### **Vysvetlenie informácií uvedených v oznámení a v súťažných podkladoch**

Obstarávateľ:	<b>Slovenské národné múzeum</b>
Názov predmetu:	<b>Obnova hradu Krásna Hôrka a revitalizácia bezprostredného okolia hradu</b>
Číslo spisu:	SNM-BET-NDL-2021/68
Dátum doručenia žiadosti:	03.01.2022 13:20
Dátum zverejnenia vysvetlenia:	20.01.2022
Poradové číslo:	15

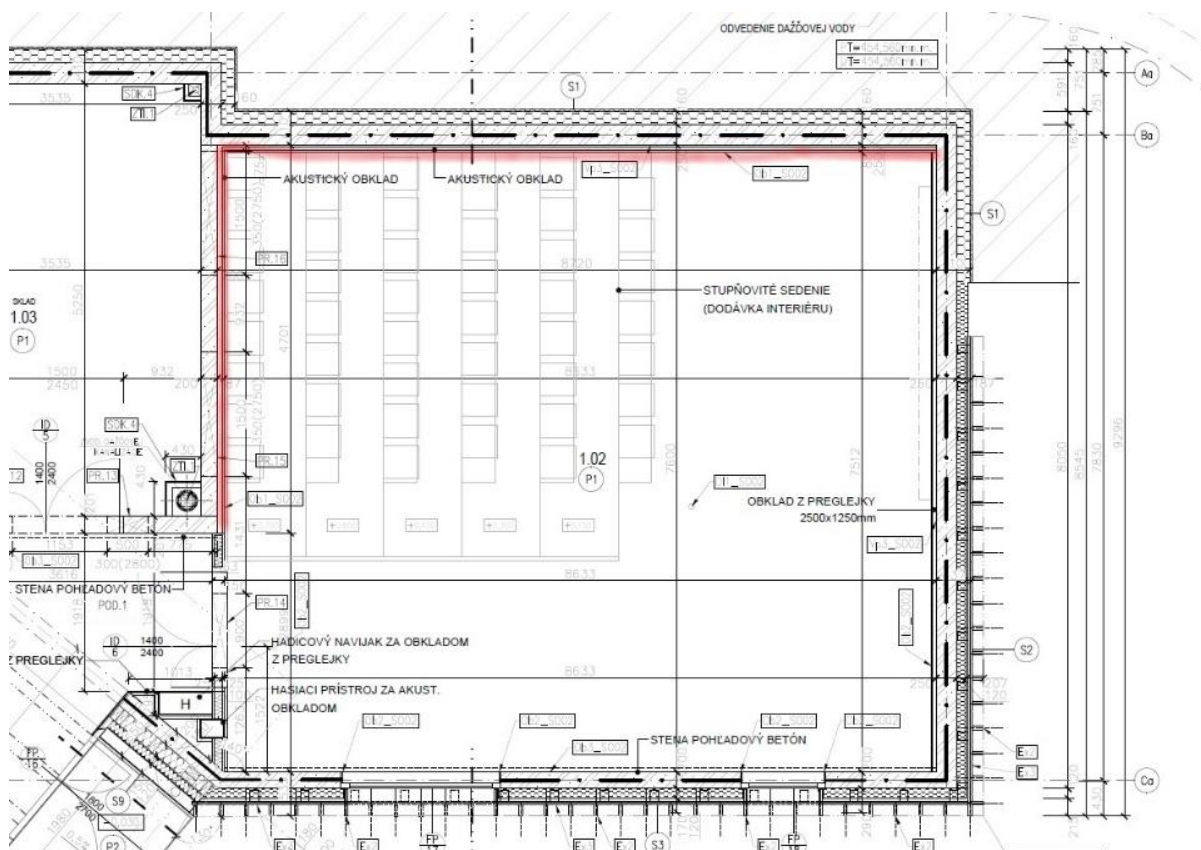
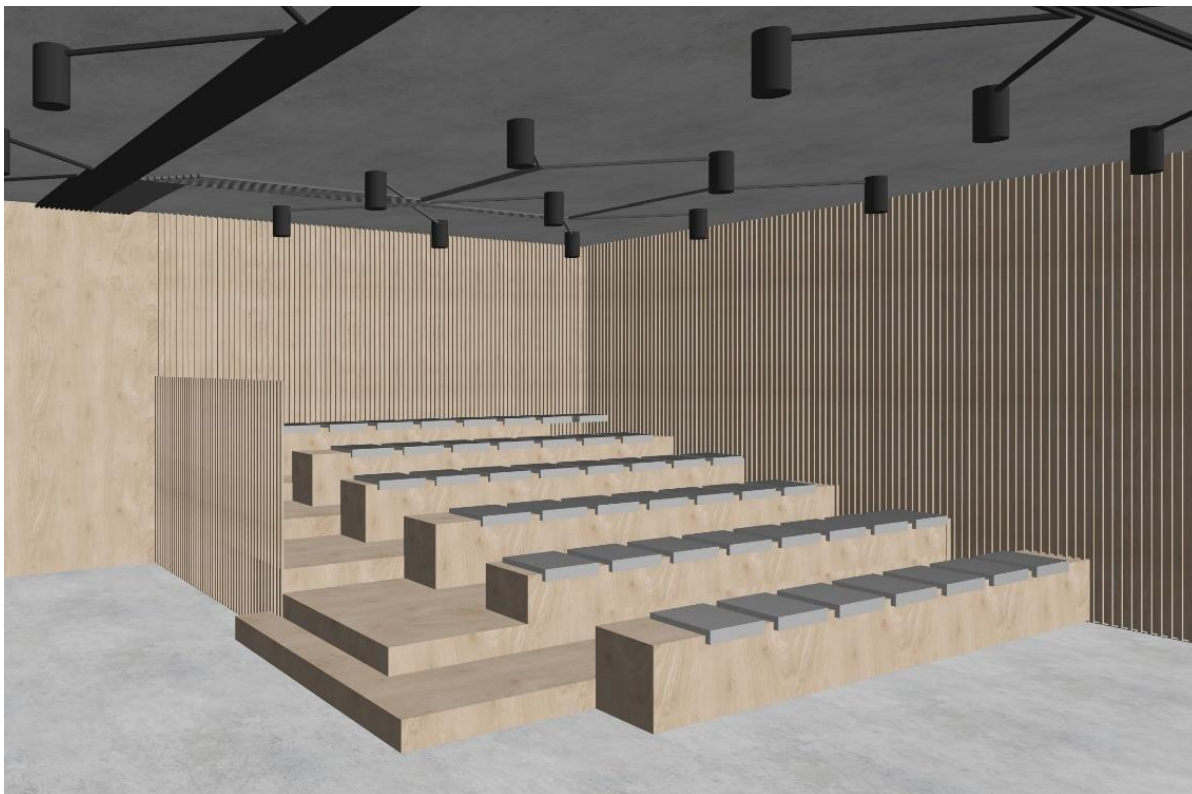
Ako máme chápať výkaz výmer v SO 02

110	K	714111401.S1	Montáž akustických obkladov z drevených panelov -závesný systém - podhl'ad a steny - vrátane povrchových úprav	m2	135,997
111	M	631480001900.S	Drevený akustický panel obklad stien a podhl'ad -dodávka	m2	149,597
132	K	763138270.S	Akustický podhl'ad SDK na oceľovej podkonštrukcii CD+UD, doska sadrokartónová akustická 12.5 mm, - je v pol.č.110,111 !!!	m2	88,686

Vo v.č. 07 - INFOCENTRUM - VÝKRES INTERIÉROVÝCH PODHL'ADOV je legenda podhl'adov ale nenachádza sa tam podhl'ad z drevených panelov. Výkres 02 REZY popisuje skladby len z preglejok.

Žiadame vysvetliť popis skladieb a položku č. 132 VV.

V objekte SO 02 Infocentrum je vo výkresovej dokumentácii uvedený drevený akustický obklad „SÚVISLÝ PODHL'AD Z PANELOV AKUSTIK LIGHT 3S\_62\_a50g“ stien a stropov.

Definovaný je vo výkrese 07 - INFOCENTRUM - VÝKRES INTERIÉROVÝCH PODHL'ADOV – pod označením pohľadu POD.1. Podhl'ad má byť inštalovaný v miestnostiach 1.01 a 1.13.

Tento istý obklad sa používa aj na steny miestnosti 1.02 v dvoch polohách označených v pôdoryse poznámkou. V skladbe stien ( výkres 02 – INFOCENTRUM REZY) je uvedený v skladbe S1 ( ako jedna zo situácií ako pohľadovo ukončiť skladbu steny z interiéru). Rošt po obklad (z drevených alebo hliníkových profilov ) bude definovaný pri realizácii podľa zvoleného konkrétneho produktu.

V priložených obrázkoch prikladáme výrez z pôdorysu s naznačením polohy akustického obkladu stien a orientačnú vizualizáciu priestoru s akustickým obkladom stien.

Množstvo navrhnutých akustických obkladov – podhládov stropov a obkladov stien v projektovej dokumentácii SO 02:

- strop akustický podhľad v m. 1.13 - **13,23 m<sup>2</sup>**
- strop akustický podhľad v m. 1.01 - **71,8 m<sup>2</sup>**
- akustický obklad v m. 1.02 - **41,65 m<sup>2</sup>**

Na základe revízie výkazu výmer uvedených položiek v nadväznosti na uvedený rozpis upresňujeme položky č. 110 a 111 pre SO 02 takto:

(Položka č. 132 bola duplicitná a ostane neobsadená)

110	K	714111401.S1	Montáž akustických obkladov z drevených panelov - podhľad stropov a obklad stien, vrátane povrchových úprav	m2	126,68
111	M	631480001900.S	<i>Drevený akustický panel obklad stien a podhľad -dodávka (10% stratné)</i>	<i>m2</i>	<i>139,348</i>
132	K	763138270.S	Neobsadená položka		0
